Elliðaárvogur/Ártúnshöfði Svæði 1: Reitur 3

Fyrirspurn til skipulagsfulltrúa

Á embættisafgreiðslufundi skipulagsfulltrúa 29. febrúar 2024 var lögð fram fyrirspurn Tendra ehf., dags. 26. febrúar 2024, um uppbyggingu á reit 3 í Elliðaárvogi/Ártúnshöfða, samkvæmt kynningu, dags. 22. febrúar 2024.

Vesturhlið húss – Telja má allt að sjö hæðir þar sem deiliskipulag segir fimm

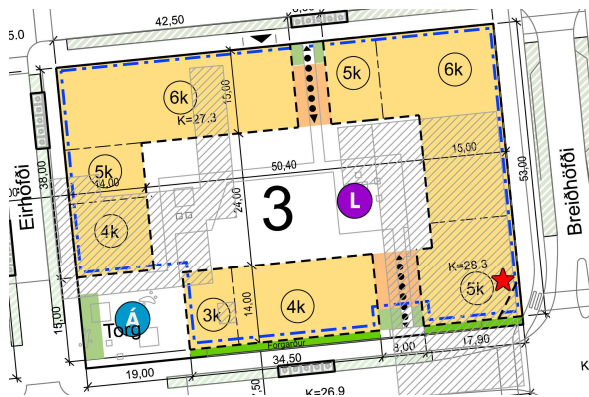
Skv. gögnum með fyrirspurn eru 237 m² af kjallara skilgreindir sem atvinnurými en bent er á að þessir fermetrar eru ofanjarðar á vesturhlið hússins, enda mjög lítið niðurgráfin hæð og nær allt að 3 m upp fyrir götuhæð. Þetta hefur í för með sér að hæðafjöldinn á vesturhluta reitsins fer yfir skilgreint hámark í deiliskipulagi, þ.e. sjö hæðir í stað sex. (Í ljósi þess að efsta hæð á vesturhlið fer það að auki út fyrir stöllumarlínur deiliskipulags er byggingin að hluta sjö hæðir þar sem deiliskipulag sýnir fimm.) Fermetrana undir atvinnurými þarf því að færa til í skilmálatöflunni en ljóst er að við það fer byggingarmagn ofanjarðar yfir hámark og þarf því að endurskoða.

Grunnmynd af 6. hæð skv. tillögu

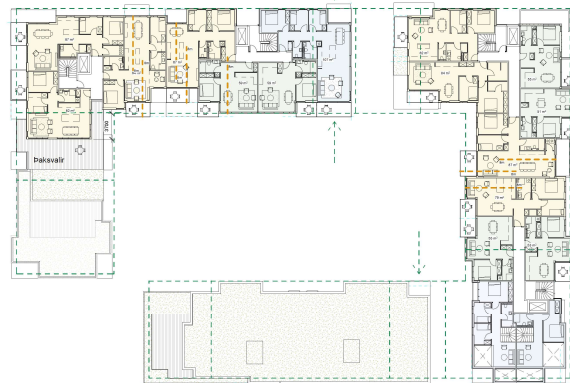
Þá þarf að laga efstu hæðir betur að byggingarreitum og stöllumarlínum á deiliskipulagsuppdætti. Þegar 6. hæð skv. deiliskipulagi er borin saman við grunnmund af 6. hæð í tillögunni sést t.a.m. að

hún er of stór. Kennileitismerkt horn á suðausturhluta reitsins er sex hæðir þar sem deiliskipulag segir hámark fimm og á norðurhlíð dettur 6. hæð hvergi niður í 5 hæðir.

Í deiliskipulagi er kvöð um að a.m.k. 30% af 5. og 6. hæð séu inndregnar að garði og götu um 2 m miðað við undirliggjandi útvegg. Markmiðið með inndrögum er að draga úr upplifun á hæð hússins úr augnhæð í göturými auk þess að ná meiri sól og birtu niður í götu- og garðrými. Það telur því ekki til inndrags ef svalir fara út fyrir útveggjarbrúnina fyrir neðan – eða ef svalir hanga yfir inndraginu. Mögulega þarf að yfirfara þetta á einhverjum stöðum.

Grunnmynd efri kjallara

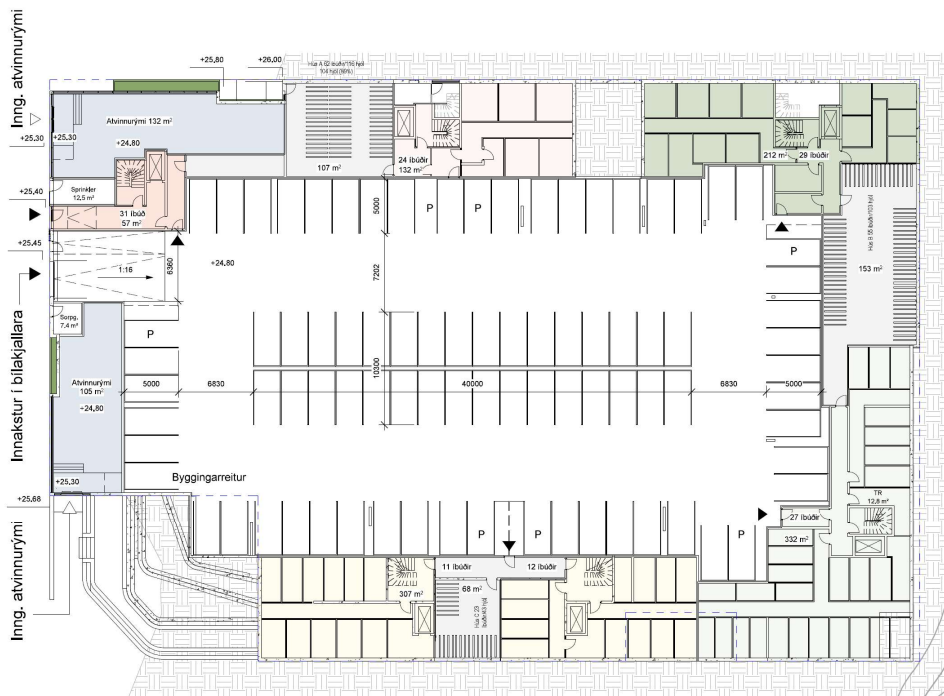
Hjólageymslur eru í kjallara. Á norðurhlíð húss A er sýndur inngangur utan frá og beint inn í hjólageymslu um rampa og er það aðgengi til fyrirmyndar. Aðgengi að hjólageymslum í húsum B og C er hins vegar ekki „í góðum tengslum við innganga“. Fara þarf langa leið og í gegnum nokkrar dyr (jafnvel þungar hurðir) til þess að komast að þeim. Þetta þarf að endurskoða. Ef staðsetja á hjólageymslur í kjallara þannig að taka þurfi lyftu til þess að komast að þeim þarf að staðsetja geymsluna eins nálægt lyftu og hægt er. Ef nauðynslegt er að hafa hurð á leiðinni að hjólageymslu er æskilegt að vinna með sjálfvirka dyraopnara til þess að auðvelda aðkomuna enn frekar fyrir íbúum.
